廃炉発官 R1 第 1 8 号
令和元年 5 月 2 8 日

福島第一原子力発電所 特定原子力施設に係る実施計画 変更認可申請書の
一部補正について

- 「福島第一原子力発電所 特定原子力施設に係る実施計画」
雨水移送設備の増設及び雨水RO濃縮水移送ラインの新設に関する審査の進捗を踏まえ、下記の通り補正を行う。
併せて、原規規発第 1901223 号、原規規発第 1901285 号及び原規規発第 1902224 号にて認可された内容の反映を行う。

全体概略図(4/4)

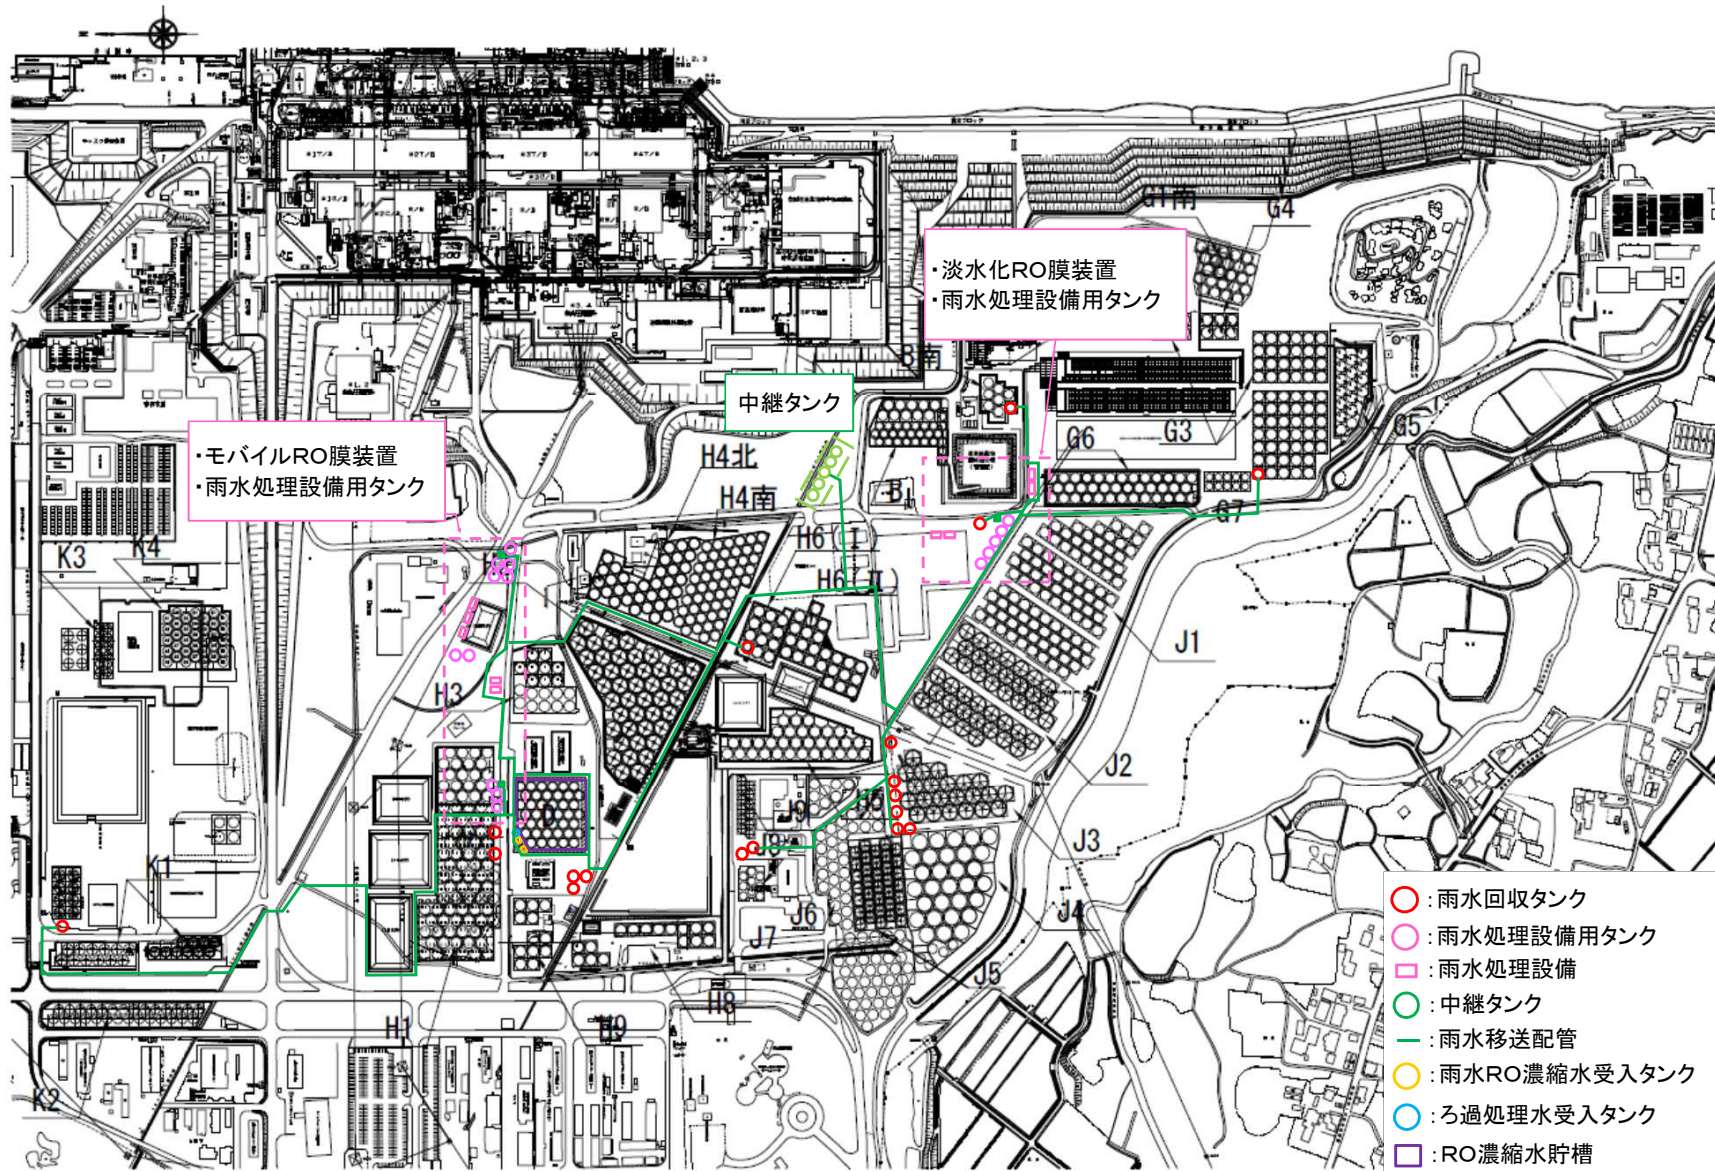
- ・雨水移送設備全体概略図について記載の適正化

図-1 漏えい検知器の設置場所

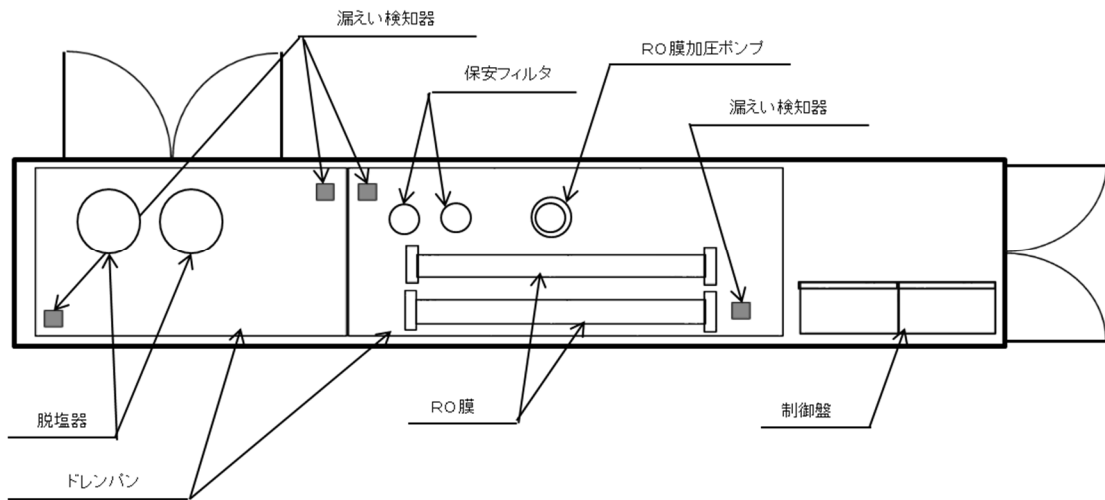
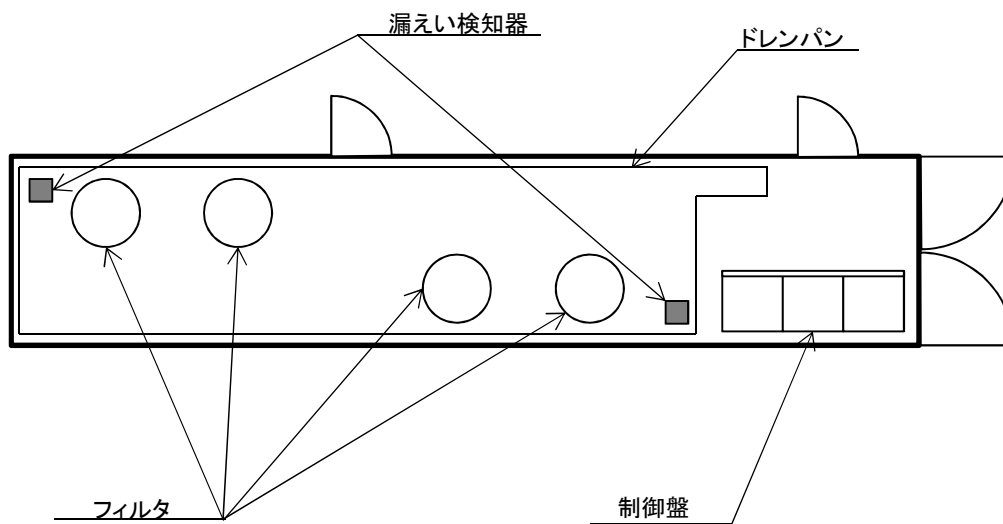
- ・漏えい検知対策について記載の追加
- ・敷地境界線量について記載の適正化

ポリエチレン管と鋼管との取合い等で、フランジ接続となる接合部が堰外となる箇所については、遮水特殊ポリマー又は、シール材等による止水強化および導水受けパンの設置等を行うことで漏えい拡大防止を図る。また、当該部には簡易濡れ感知器を設置し、漏えいの早期検知を図る。

別図-1 B雨水回収タンク堰詳細図

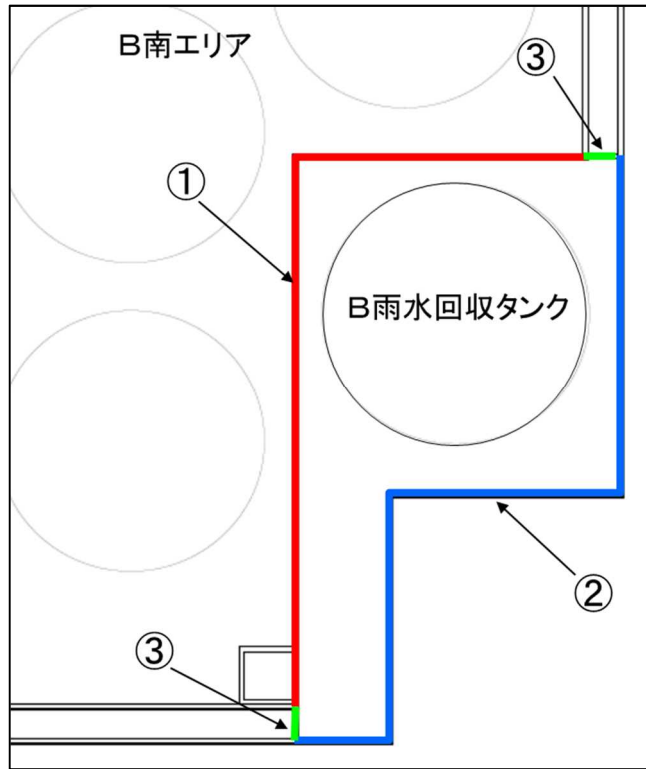
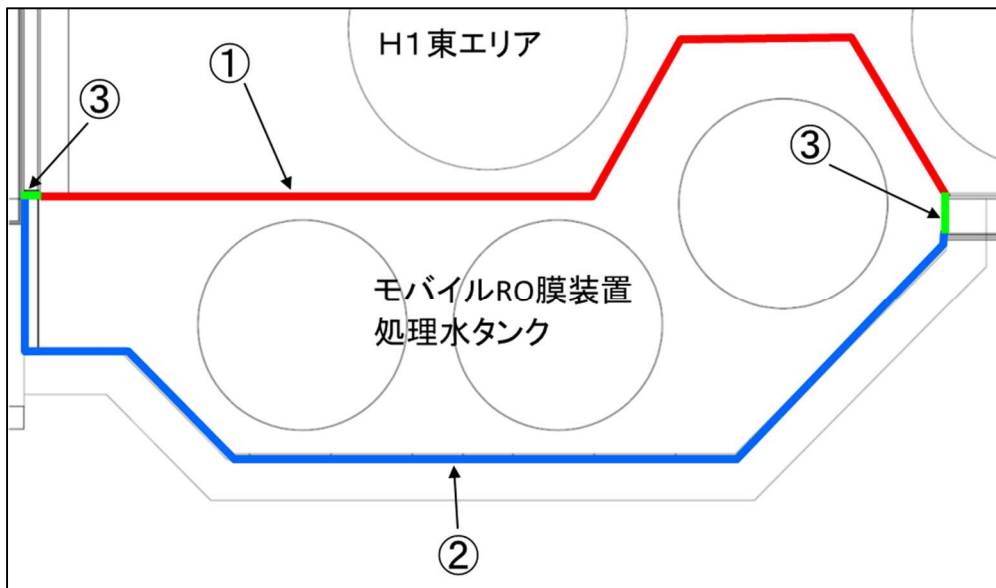
- ・検査確認事項について記載の適正化
- ・堰の寸法確認項目について記載の追加

図2 雨水移送ラインの設置範囲図

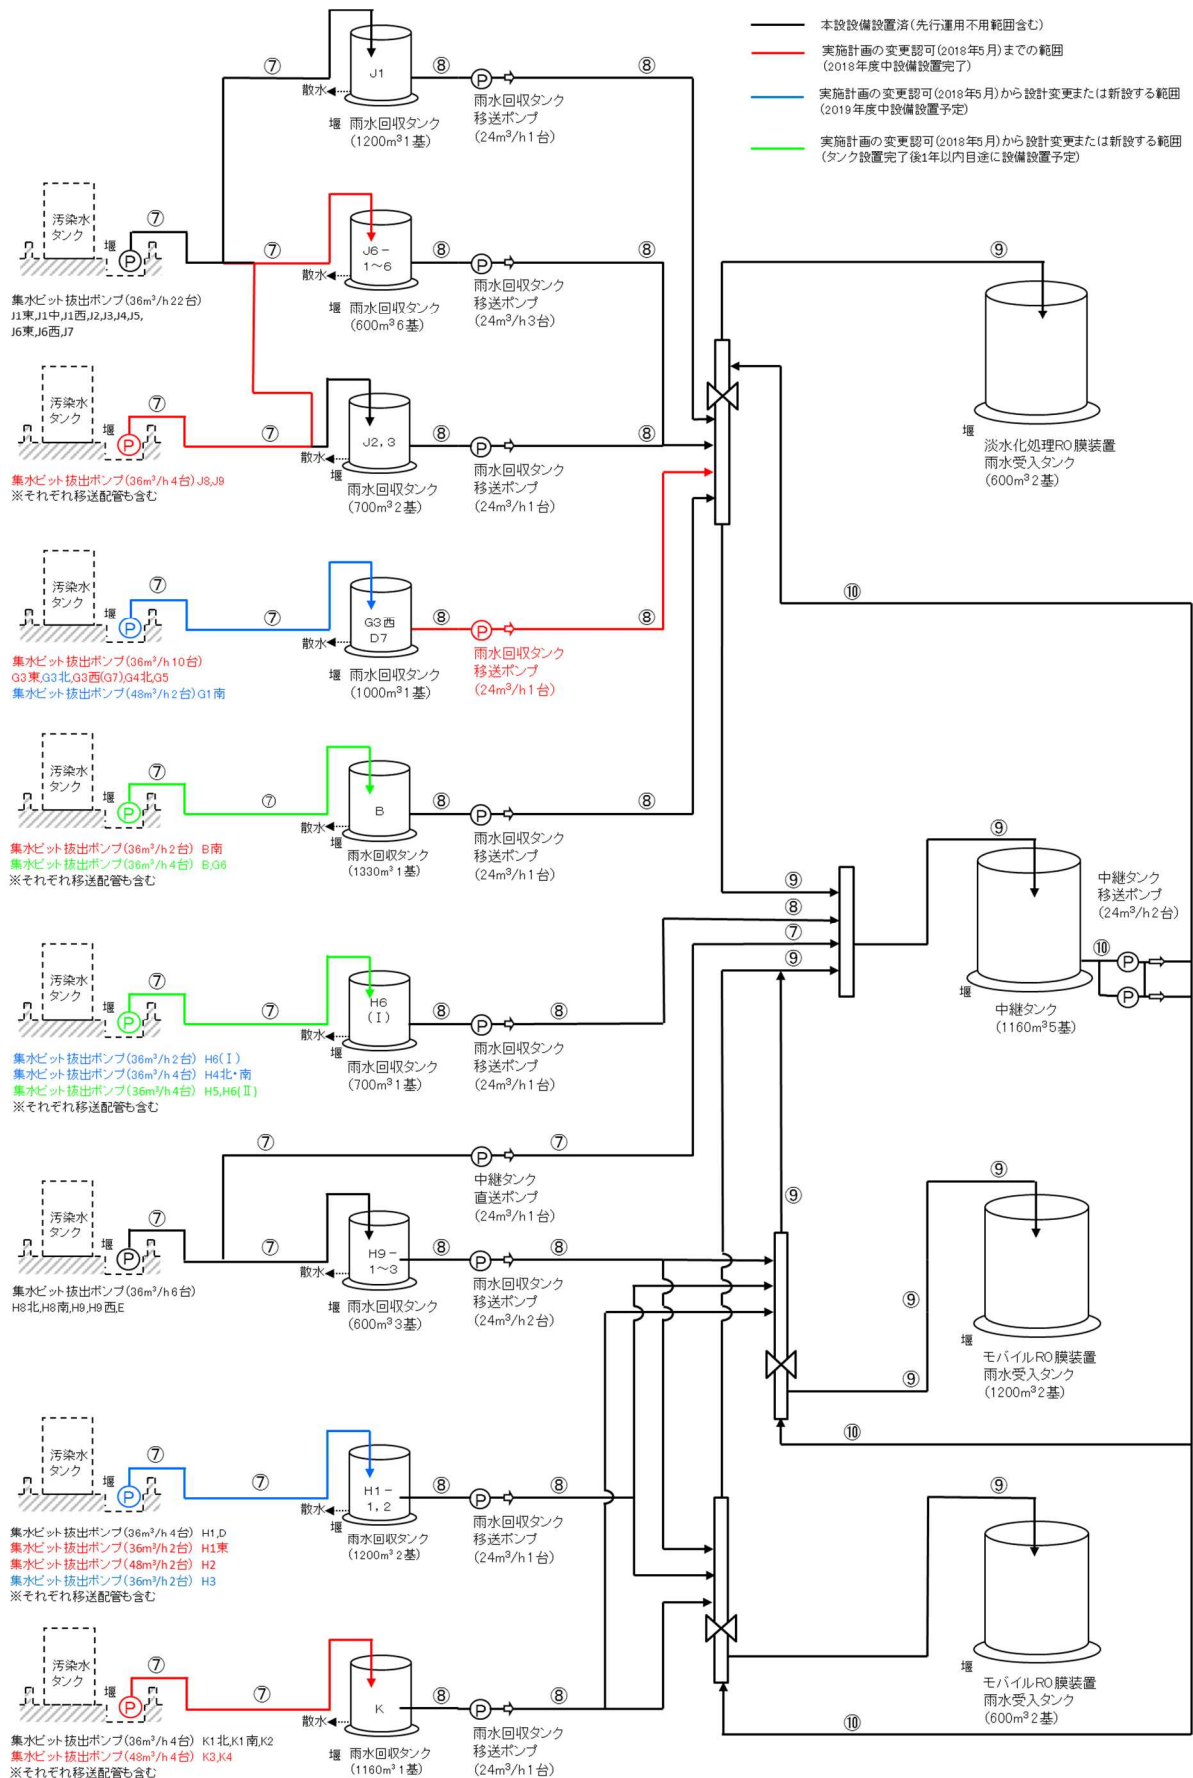
- ・雨水移送ライン設置について記載の適正化
- ・雨水移送ラインの設置範囲図について記載の適正化

図-1 散水設備概略図

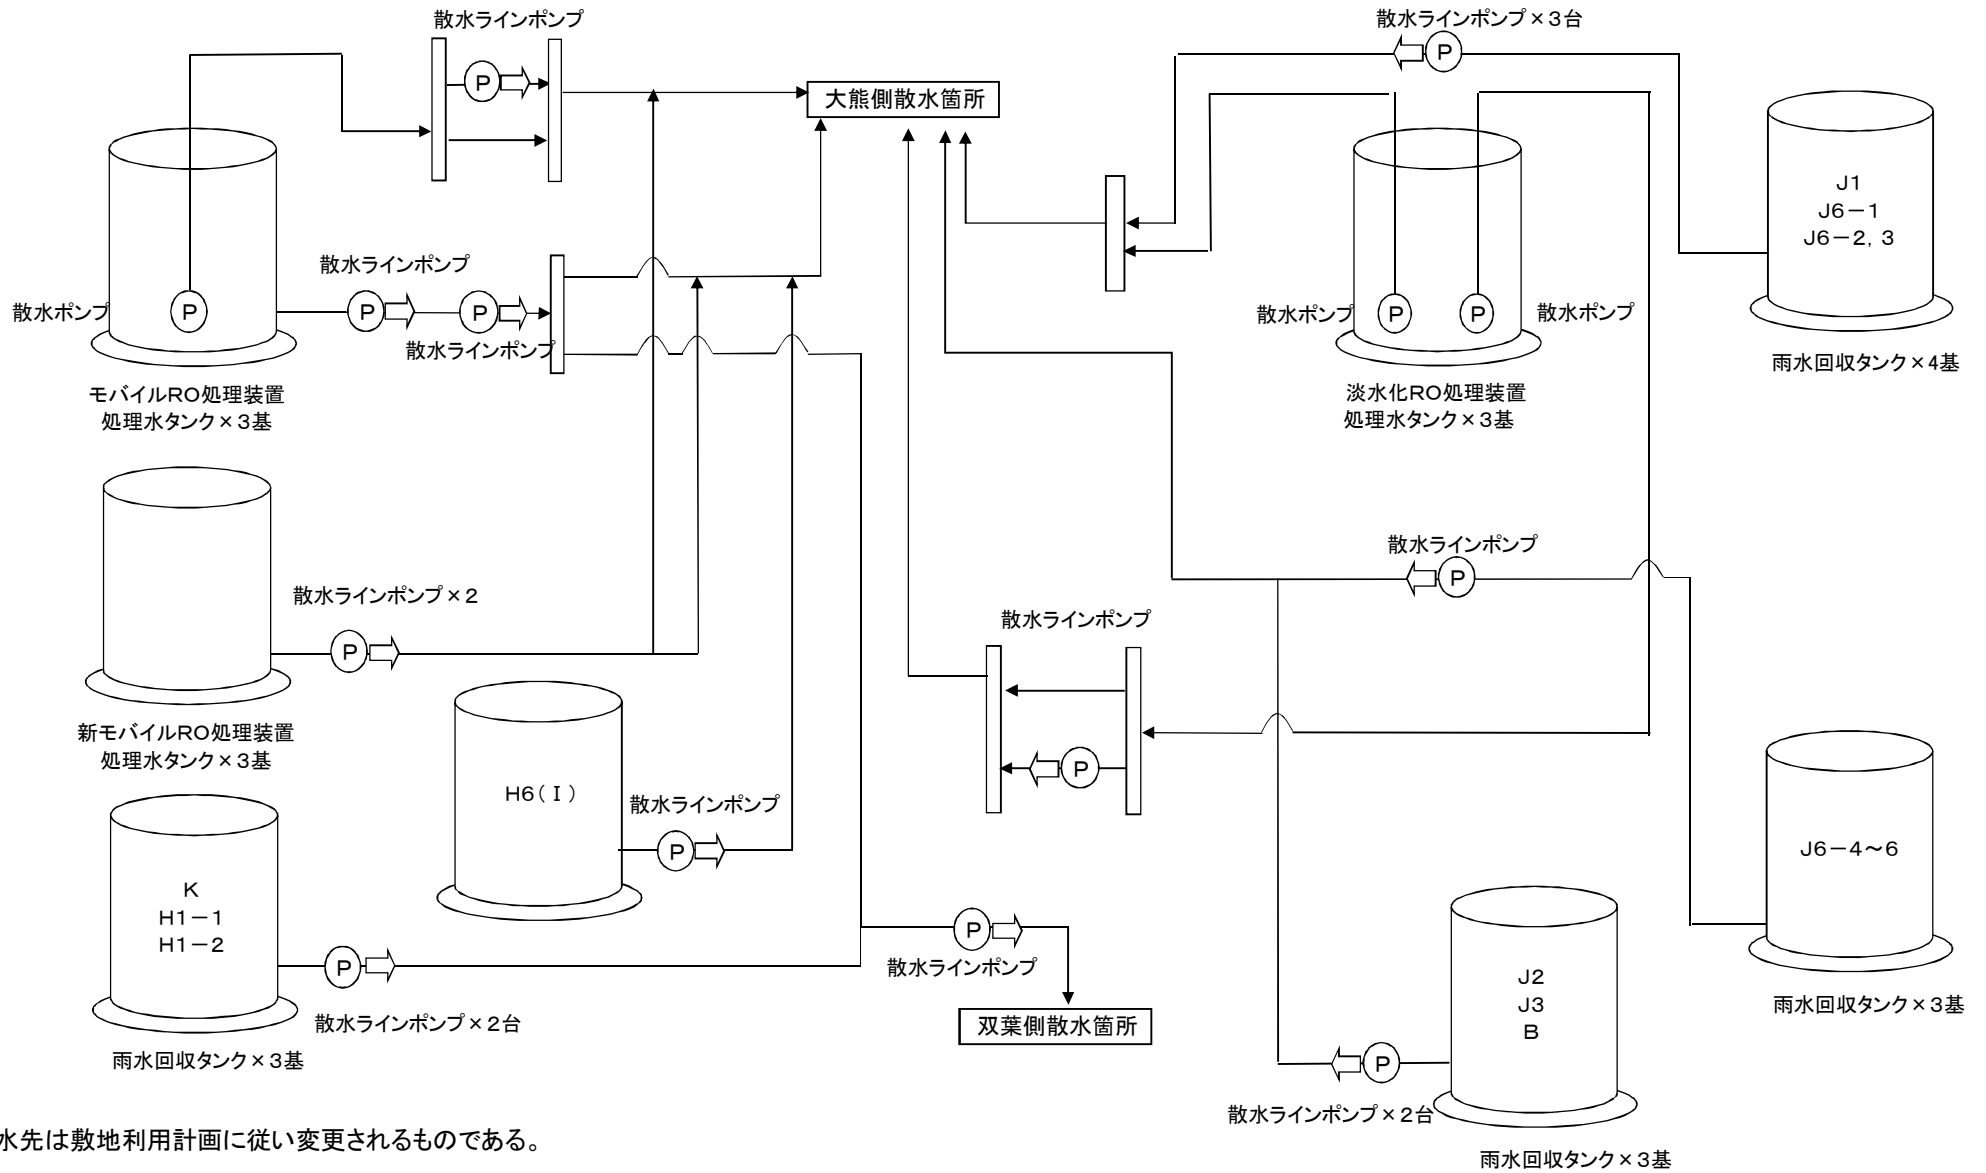
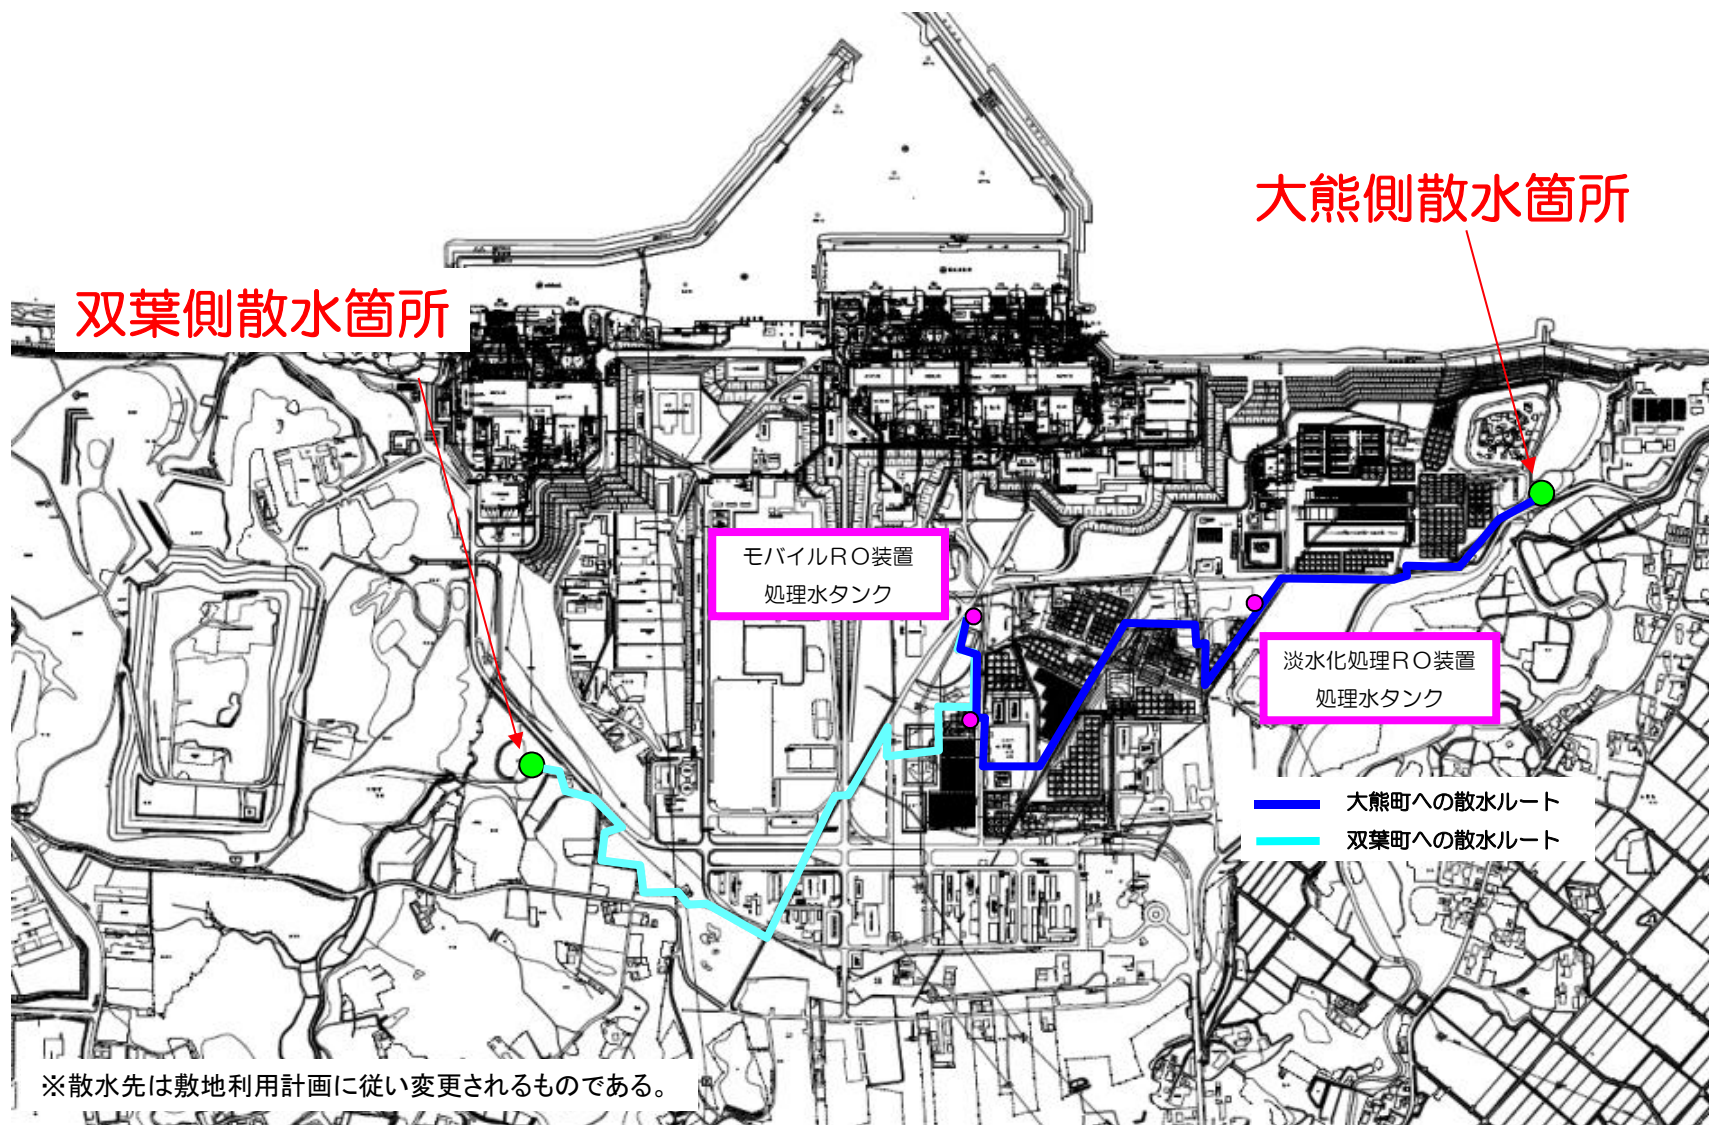
- ・原規規発第 1901223 号にて認可された実施計画の反映により参考資料－2
へ繰り上げ
- ・原規規発第 1902224 号にて認可された実施計画の反映
- ・主要配管仕様の記載の追加
- ・散水設備概略図の記載の変更
